# תיקון קוטר המוטות והאורך של הזפיה

### טבלת בלונסאות

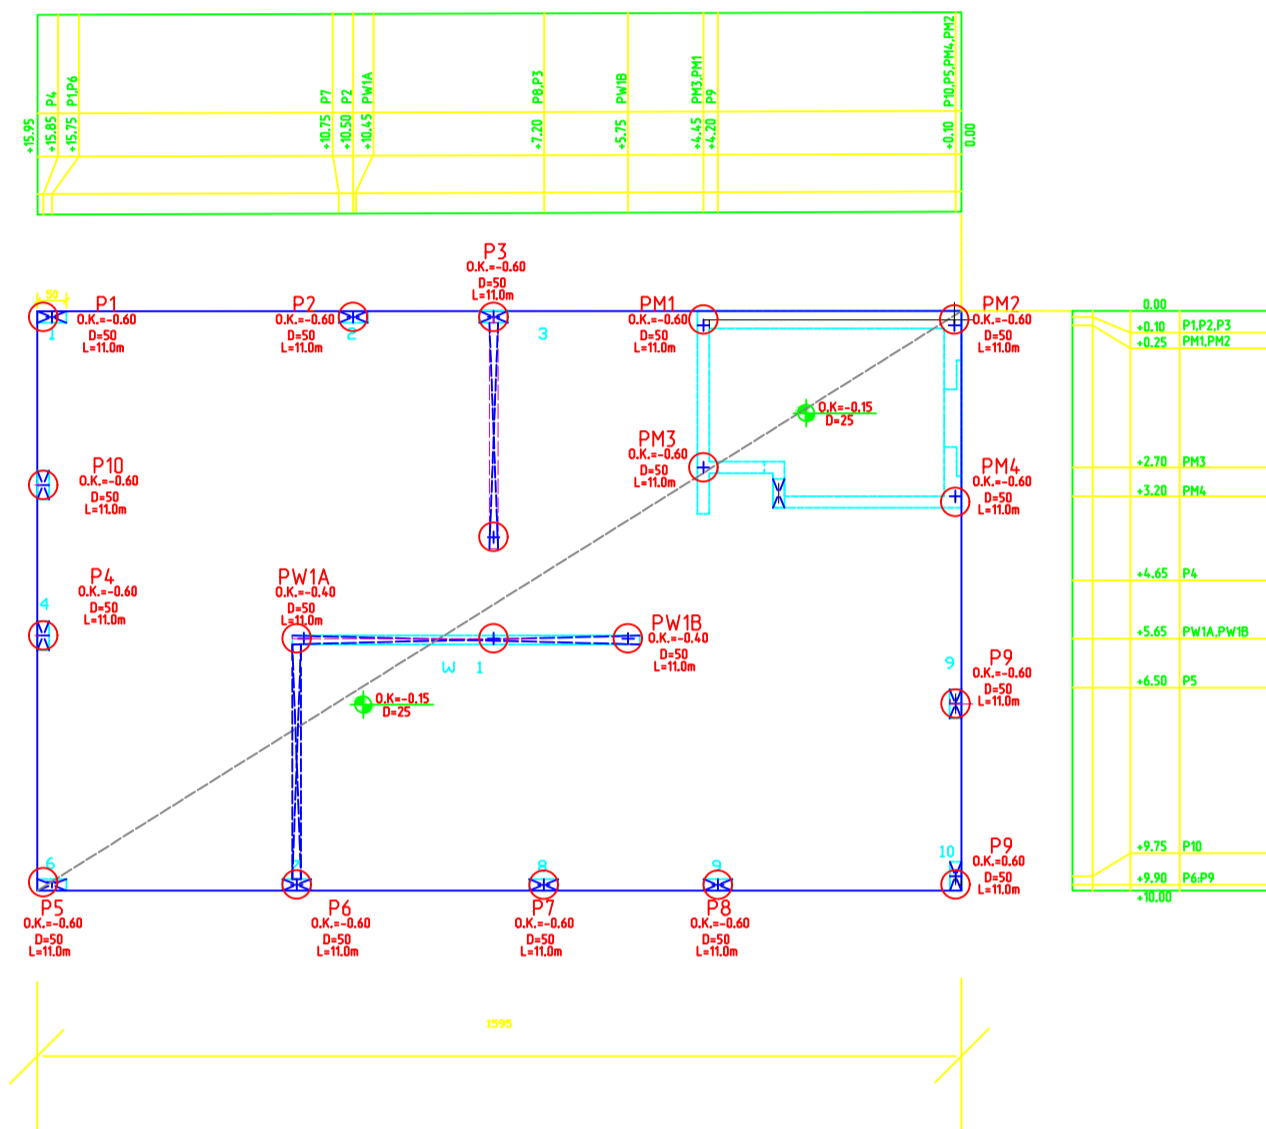
## תיקון מספר מוטות

פרט בלוק מפורט 1:20  
קוטר 50 ס"מ

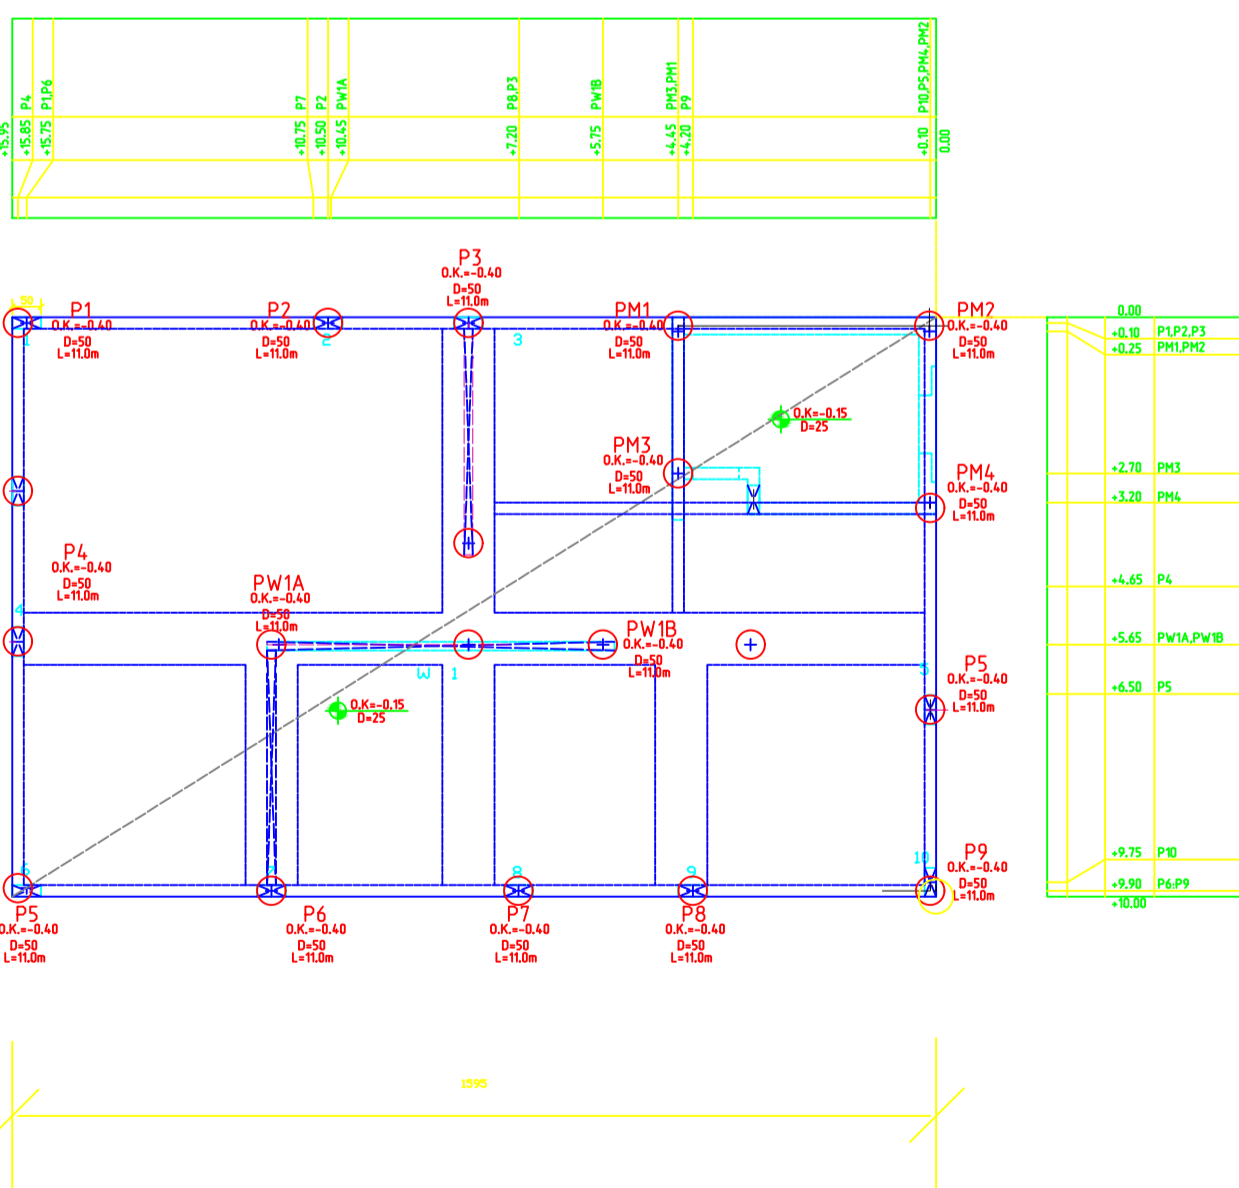
תיקון
